Betreft Zienswijze op het *Ontwerp
bestemmingsplan
Museumkwartier en
Valeriusbuurt*

Met deze brief geeft het Comité Red de Onderdoorgang zijn zienswijze op het Ontwerpbestemmingsplan Museumkwartier en Valeriusbuurt.

1 Wijzigingsbevoegdheid voor de Entree Rijksmuseum

Afbeelding 1: het ruimtebeslag van de in 2009 door het Rijksmuseum voorgestelde alternatieve entree (excl. de ruimte bestemd voor het beoogde hekwerk)

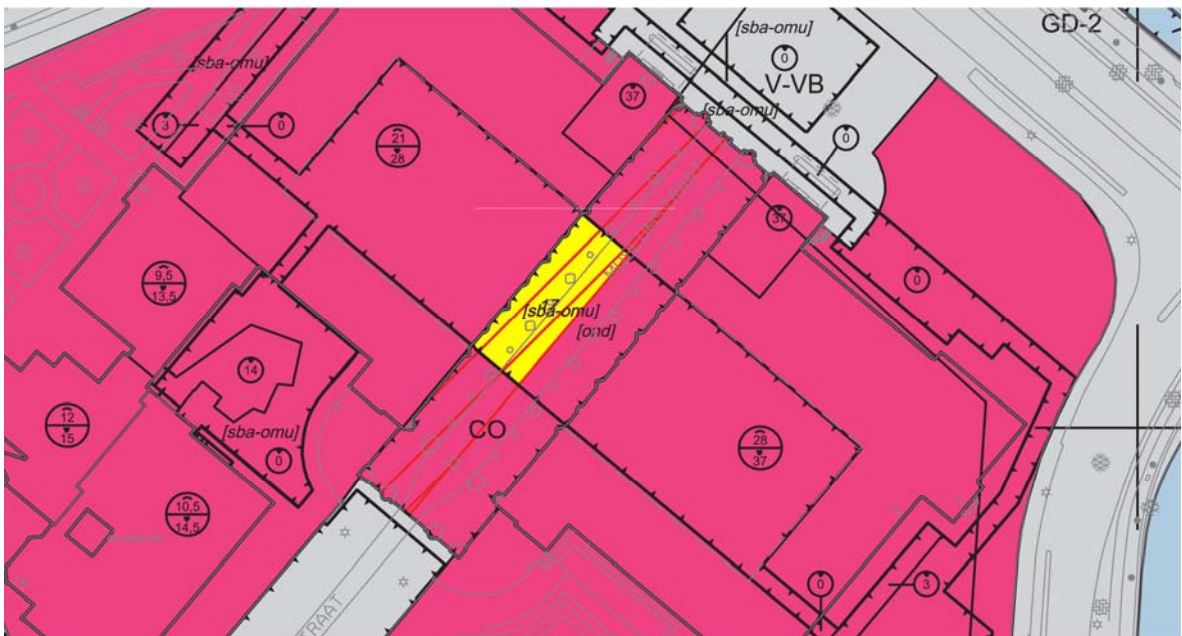
5. De voorwaarden gesteld bij deze wijzigingsbevoegdheid zijn te vaag en niet streng genoeg:
 - i. Voorwaarde a. stelt dat de trap voor de entree maximaal 50% van de gehele westelijke helft van de onderdoorgang mag beslaan. Dit oppervlak is zo groot dat het goed functioneren van de Onderdoorgang onmogelijk wordt. Het is fors groter dan het ruimtebeslag van het vorig jaar ingebrachte alternatief (zie afbeelding 1 in Bijlage 1) en dat plan bleek al aantoonbaar slecht voor de doorstroming, veiligheid en verblijfskwaliteit.

- ii. De voorwaarden bieden niet de garantie dat de Onderdoorgang de goede, veilige en prachtige verbinding blijft die ze voor de vele voetgangers en fietsers is. Een indeling als in afbeelding 2 (Bijlage 1) voldoet aan de voorwaarden, maar laat veel te weinig ruimte over voor een goede passantenverbinding (fietsers en voetgangers).

Afbeelding 2: volgens de wijzigingsbevoegdheid 4.5.1. toegestaan beslag van de ruimte (ca. 30%) die de vrije doorgang van passanten onmogelijk maakt

- v. de trap voor de entree mag maximaal 25% beslaan van de gronden ter plaatse van de aanduiding 'Wro-zone - wijzigingsbevoegdheid - 17';
 - vi. aangetoond moet worden dat de Onderdoorgang permanent dag en nacht een veilige en comfortabele plaats biedt aan de drukke doorgaande fiets- en voetgangersverbinding (tussen Zuid en Centrum)
